REPÚBLICA DE PANAMÁ
MINISTERIO DE AMBIENTE

RESOLUCIÓN No. DEIA-IAM- 006 -2025
De 30 de Mayo de 2025.

Por la cual se aprueba la solicitud de modificación del Estudio de Impacto Ambiental (EsIA), categoría II, del proyecto denominado: **PLAYA CARACOL SEASIDE**, cuyo promotor es: **PLAYA CARACOL DEVELOPMENT GROUP, S.A.**

DIRECCIÓN DE EVALUACIÓN DE IMPACTO AMBIENTAL
DEPARTAMENTO DE EVALUACIÓN DE ESTUDIOS DE IMPACTO AMBIENTAL
INFORME TÉCNICO DE MODIFICACIÓN AL ESTUDIO DE
IMPACTO AMBIENTAL

Apartamentos, casas tipo oceanfront, Oceanview

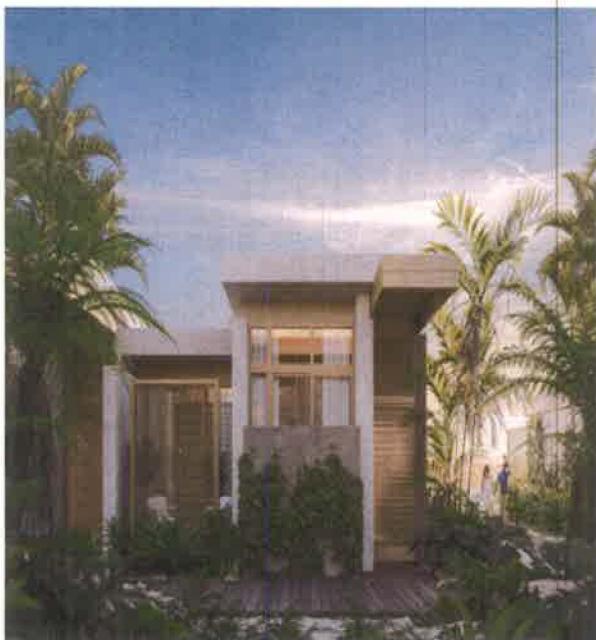
f) Entre las modificaciones presentadas se destacan los cambios en la tipología y cantidad de los edificios, ubicación y ancho y cantidad de servidumbre de acceso a la playa; tamaño del área de los tanques de agua, planta de tratamiento de aguas residuales y ubicación del campamento. Sin embargo, no se adjuntan los nuevos diseños de arquitectura y estructural de estas construcciones. Presentar un esquema de las construcciones que se desarrollaran de acuerdo con la modificación

Como respuesta a esta quinta observación, se presentó un esquema de las construcciones que se desarrollaran de acuerdo con la modificación

TITULO DEL PLANO
PLAYA CARACOL SEASHORE
PLAN MAESTRO
DIBUJO
GMP
HOJA No.
A-02

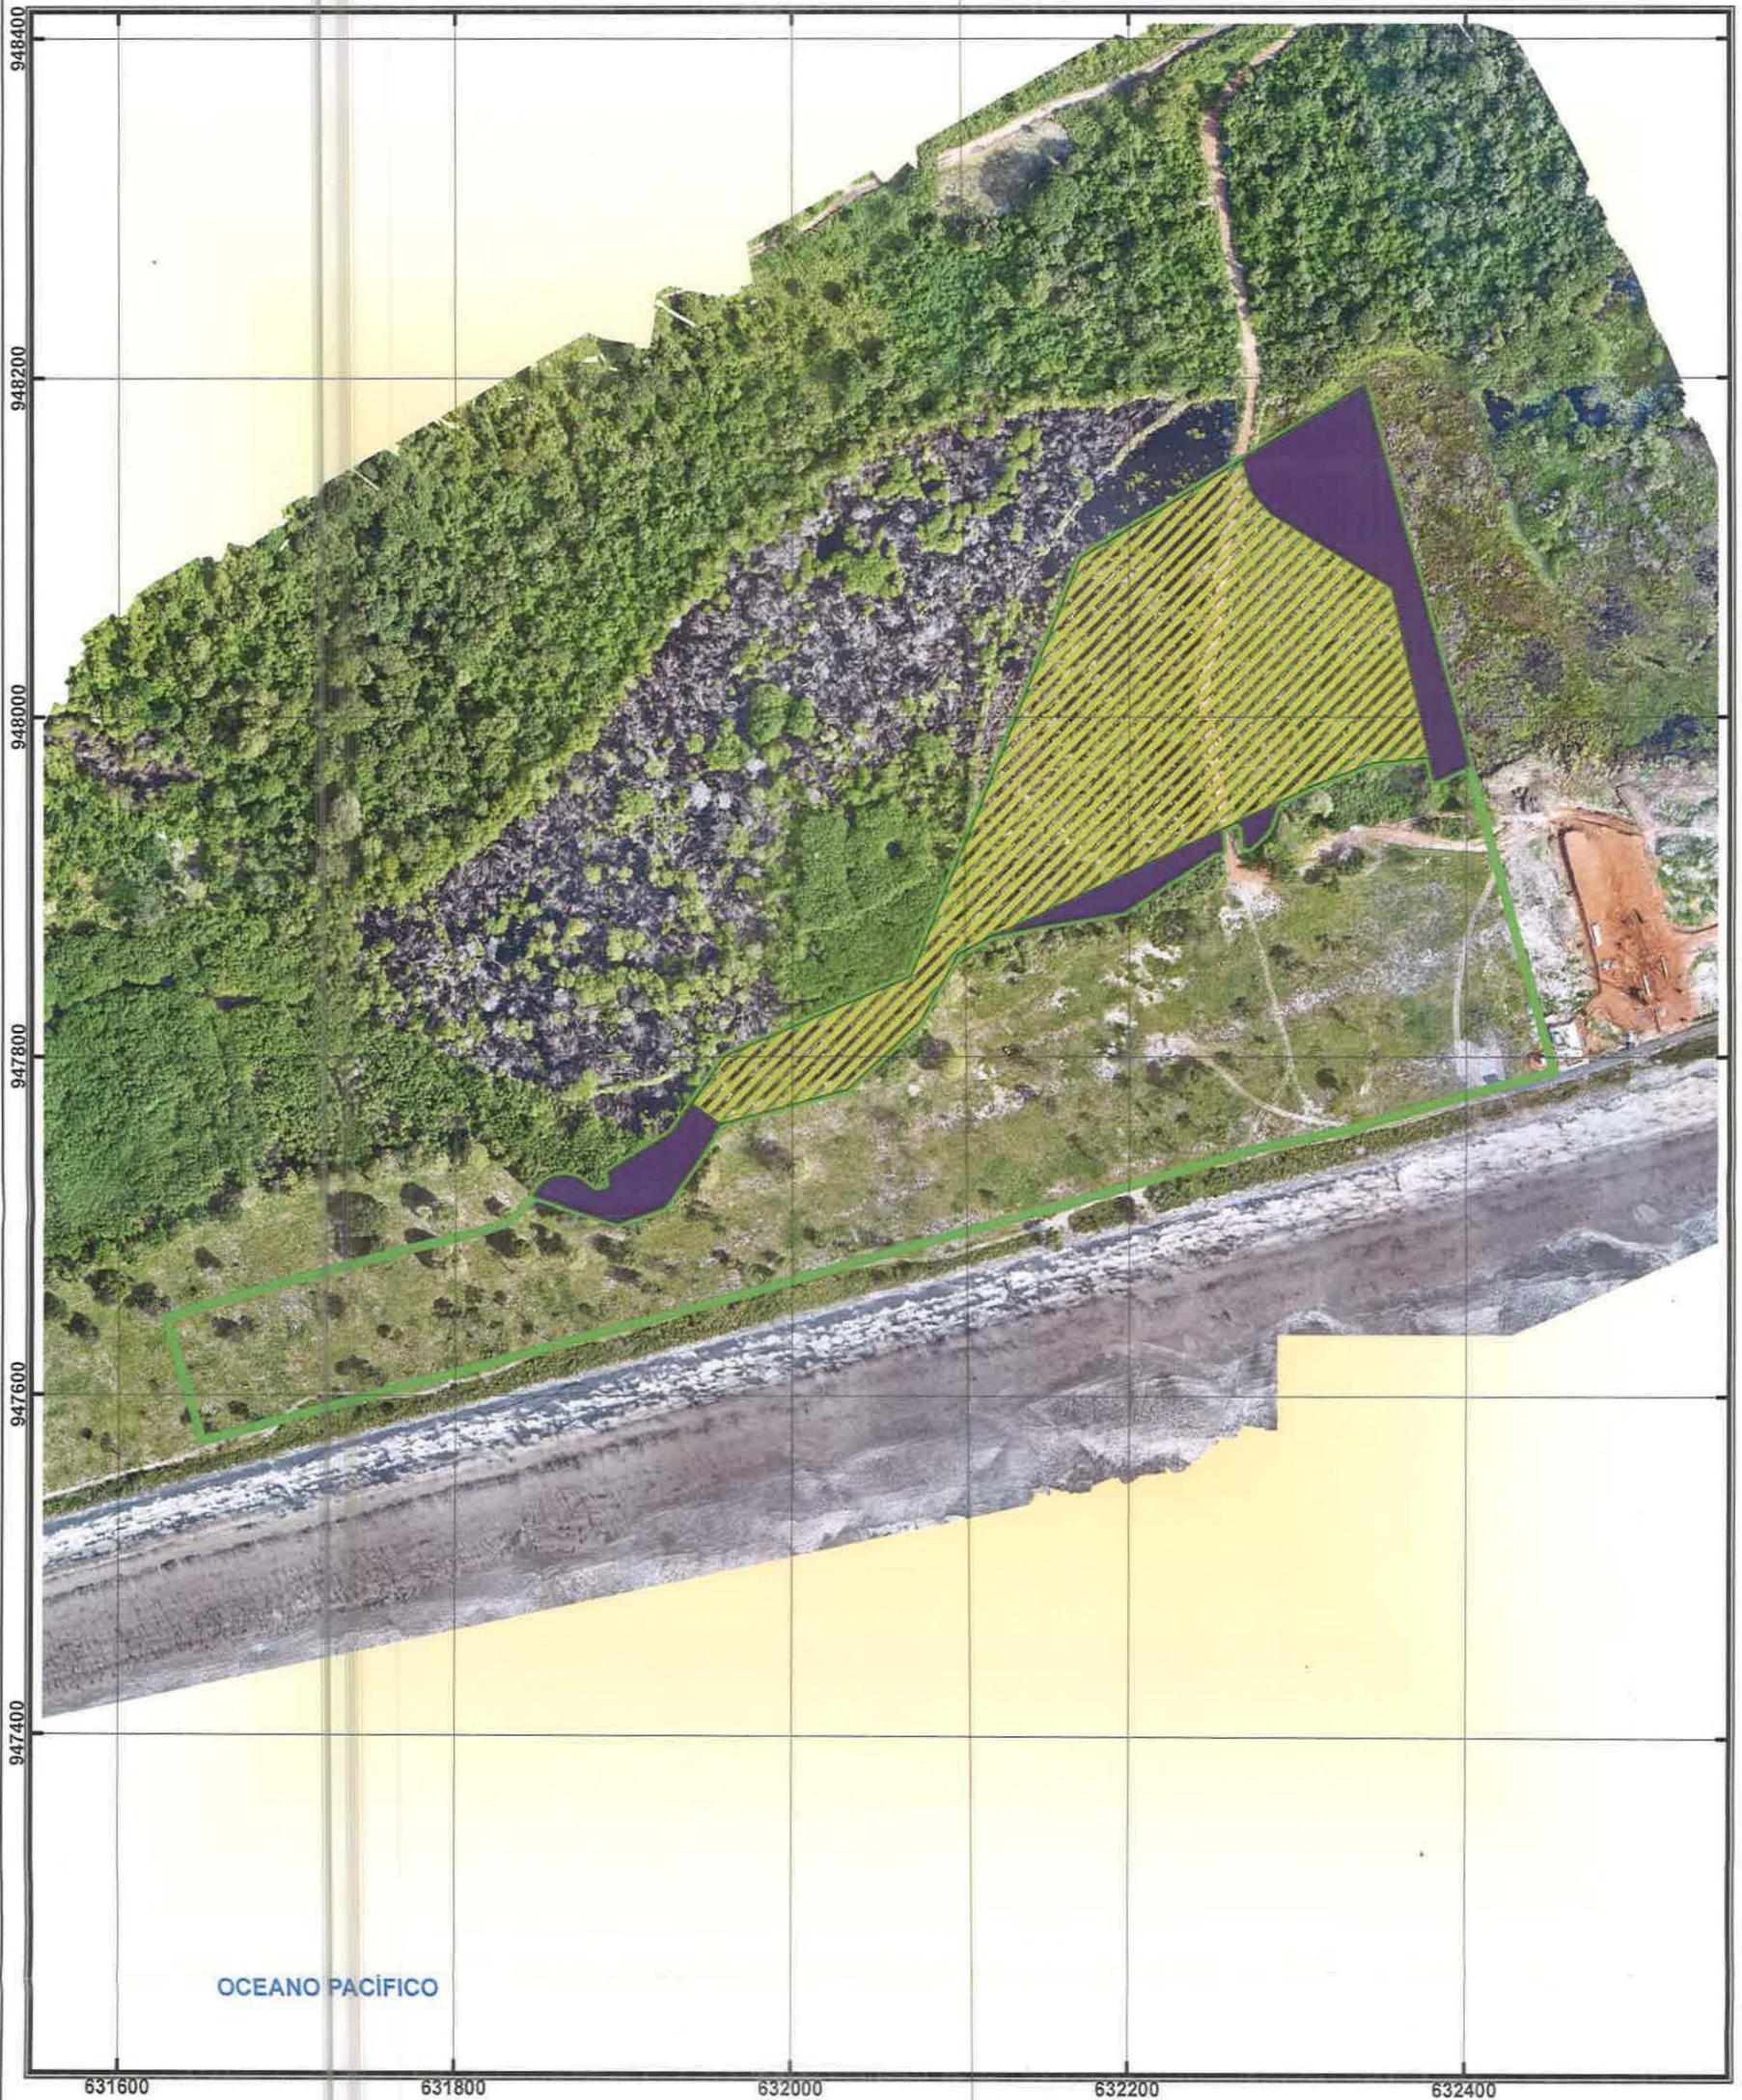
Como resultado de la revisión del Plan Maestro Playa Caracol SeaShore - Etapa 1, se verifica que, dentro de la zona de amortiguamiento al manglar definida en 10 metros, no se contempla la construcción de plantas de tratamientos de aguas residuales ni ningún otro tipo de infraestructura. Esta disposición indica que el proyecto ha cumplido con la modificación previamente solicitada en relación con la reubicación de dichas infraestructuras fuera del área de amortiguamiento.”

-  AREA DE MANGLE Y VEGETACIÓN_ASOCIADA 13,484.39 m2
-  AREA_DE_5HA_APROBADA_POR_RESOLUCION DEIA-IA-031-2024
-  POLIGONO SIN MANGLAR

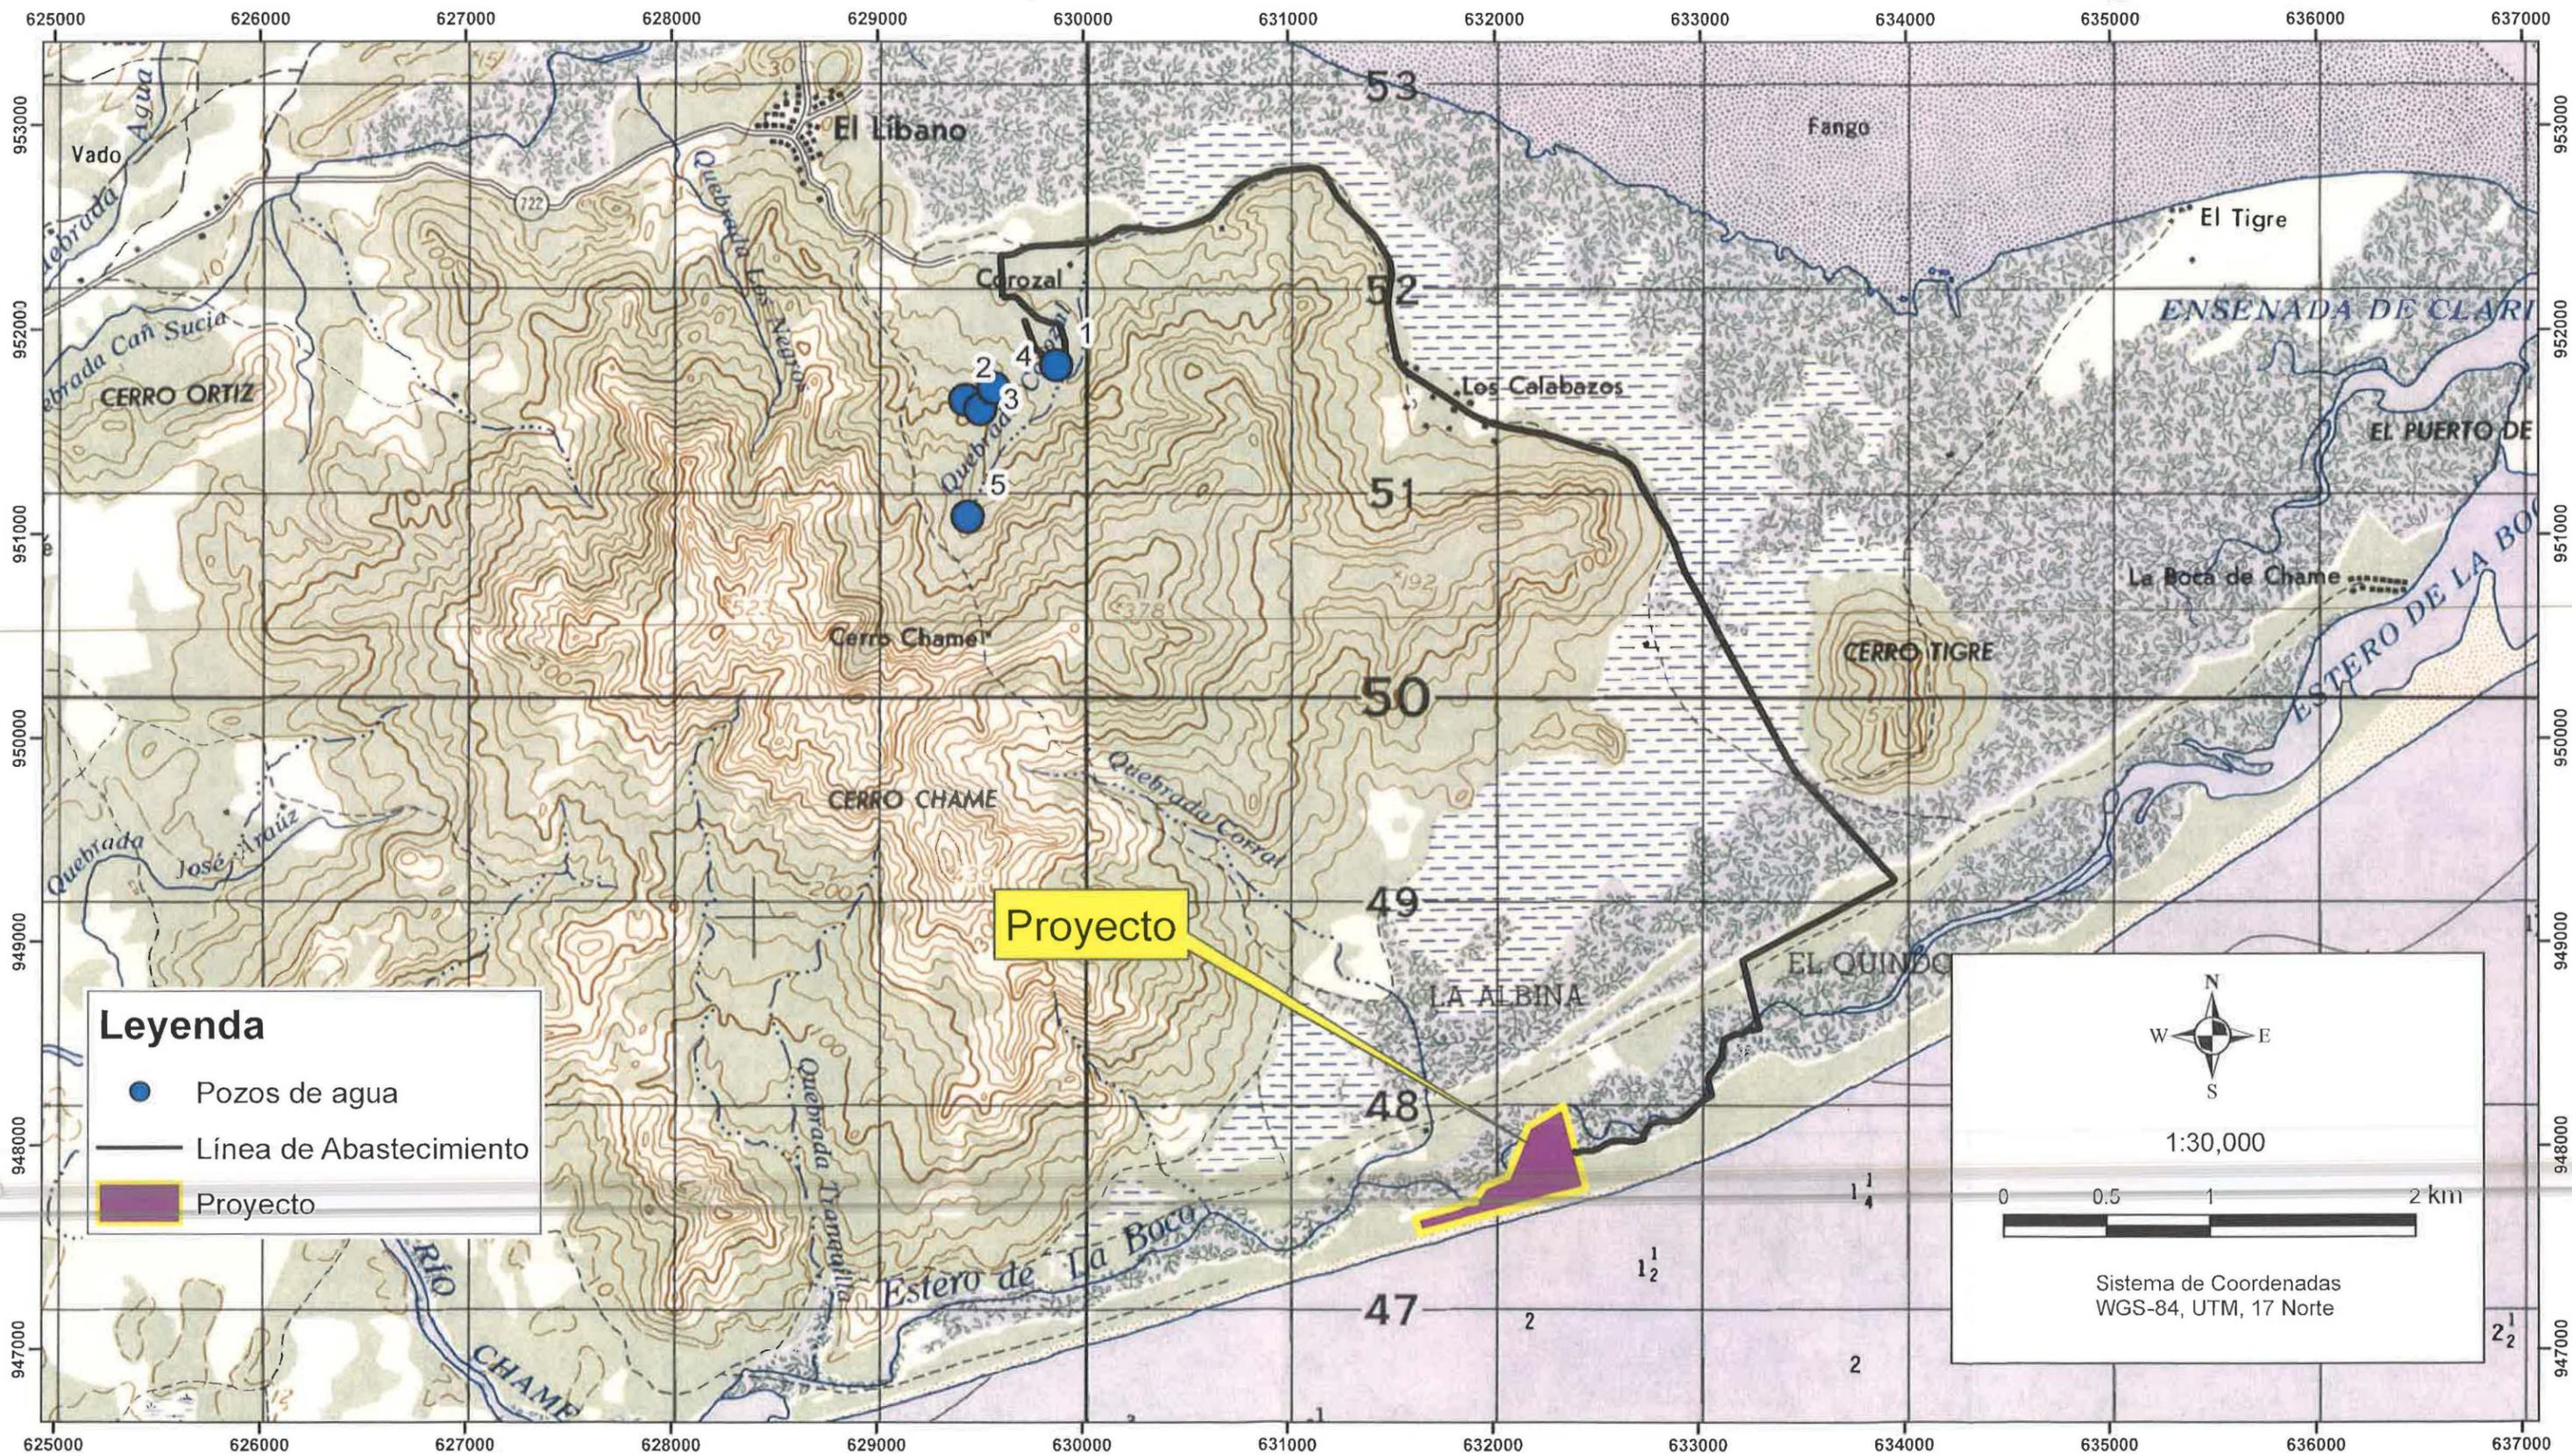
2. Mediante MEMORANDO DICOMAR-009-2025, la Dirección de Costas y Mares solicita la siguiente información:
- a. Incluir dentro del cuadro de las modificaciones del EsIA, la afectación de 1.3484 hectáreas de bosque de manglar, vegetación asociada a manglar y regeneración de mangle”.
